SZPITAL UNIWERSYTECKI NR 2 IM. DR. JANA BIZIELA W BYDGOSZCZY
85-168 BYDGOSZCZ, UL. UJEJSKIEGO 75 tel. 52/36-55-799 fax. 52/370-05-31

NZZ/40/P/20

Dotyczy: postępowania o udzielenie zamówienia publicznego prowadzonego w trybie przetargu nieograniczonego na:
Dostawa urządzeń medycznych oraz innego sprzętu

ODPOWIEDZI NA PYTANIA

Załącznik nr 1. Przedmiot zamówienia - ZADANIE NR 9

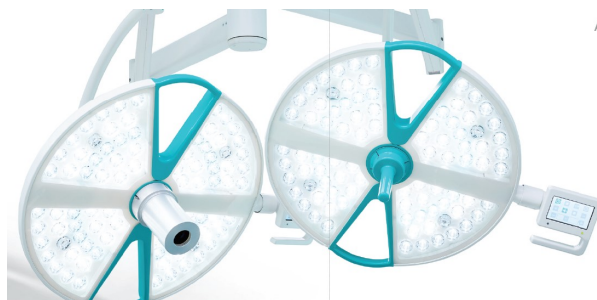
Czy Zamawiający wyrazi zgodę na zaoferowanie lampy dwuczaszowej – czasze w kształcie koła jak na załączonej wizualizacji? Czasze wykonane z odlewu aluminiowego, wyposażone w uchwyty brudne ułatwiające pozycjonowanie lampy (po 2 na czaszę – zintegrowane z lampą). – dotyczy l.p. 3-4

Zamawiający podtrzymuje zapisy SIWZ.
